島根原子力発電所保安規定審査資料	
資料番号	保-07
提出年月日	2023年11月16日

島根原子力発電所

保安規定変更認可申請（補正）について

（原子力安全文化の育成および維持活動体制の見直し コメント回答）

第1図 原子力安全文化の育成および維持活動体制の見直し等の全体像（概要）

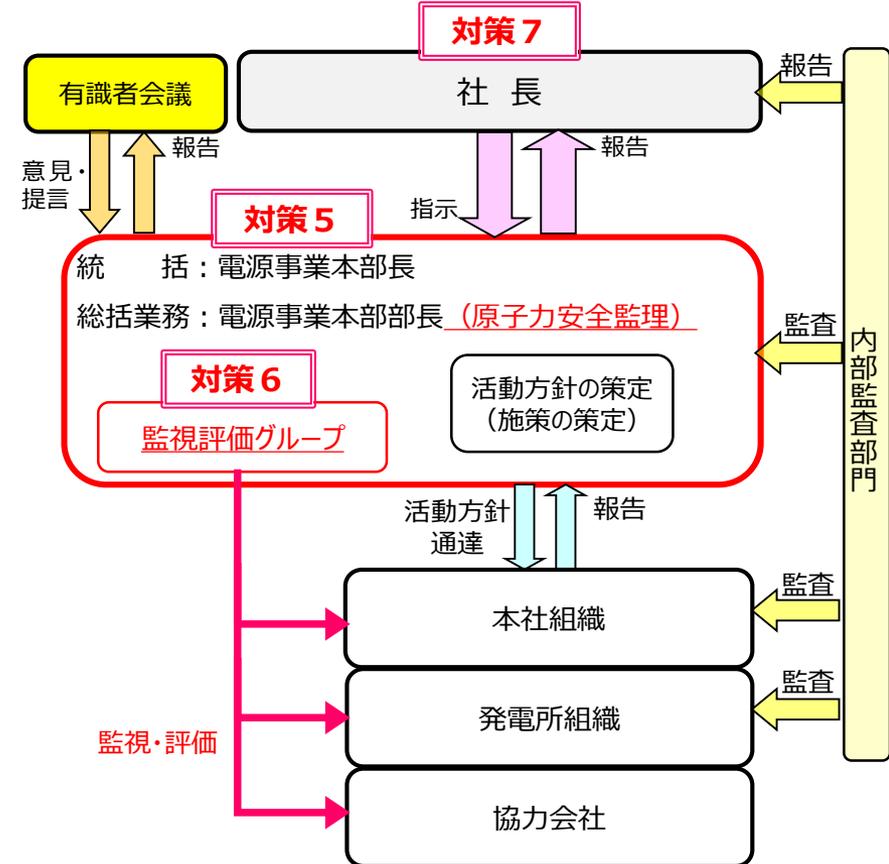
「監視・評価グループ」の設置等の今回改正により、業務プロセス、監視評価の内容、人員・体制、劣化兆候の判断、改善を促す方法等が、改正前から、どのような効果を期待して変更するのかについて、詳細に説明すること。また、それら変更点ごとに、各事案の分析結果との関係を詳細に説明すること。

- 対策5：原子力安全文化の育成および維持活動体制の見直し
- 対策6：監視・評価活動体制の保安規定への反映等
- 対策7：不適切事案からの原子力安全文化に係る教訓の継承

原子力安全文化の育成および維持活動体制見直し前後の仕組み（PDCAサイクル）の比較（見直し前）

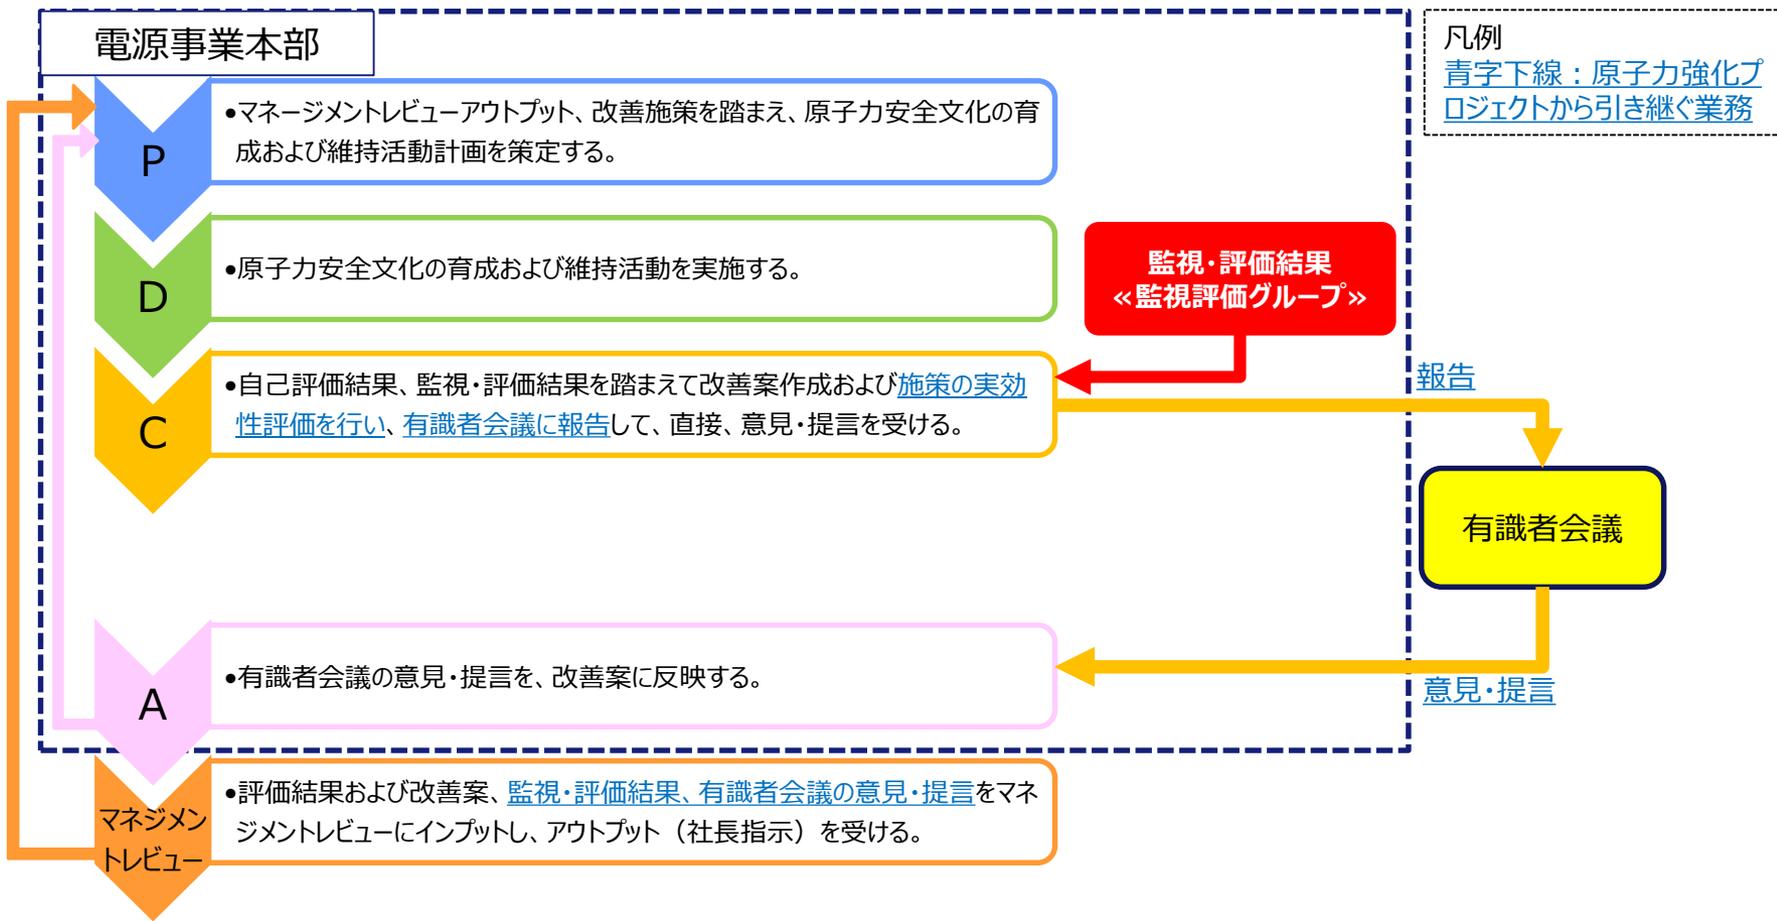
「安全文化の育成及び維持活動」について、改正前まで誰がどのようにしていたのか、今まで安全文化の劣化兆候を検出できなかった原因をどのように分析しているのかについて説明すること。

- 現在の原子力安全文化の育成および維持活動体制においては、原子力強化プロジェクトと電源事業本部の2つの組織が原子力安全文化の育成および維持活動の役割や責任を分担している。
- 各々が分担した役割・責任のもとで改善施策を検討している体制では、役割・責任の境界に隙間が生じ、原因3や原因4のように、本社組織に対する施策が十分ではなくなるという偏りが、再び発生する可能性を否定できない。
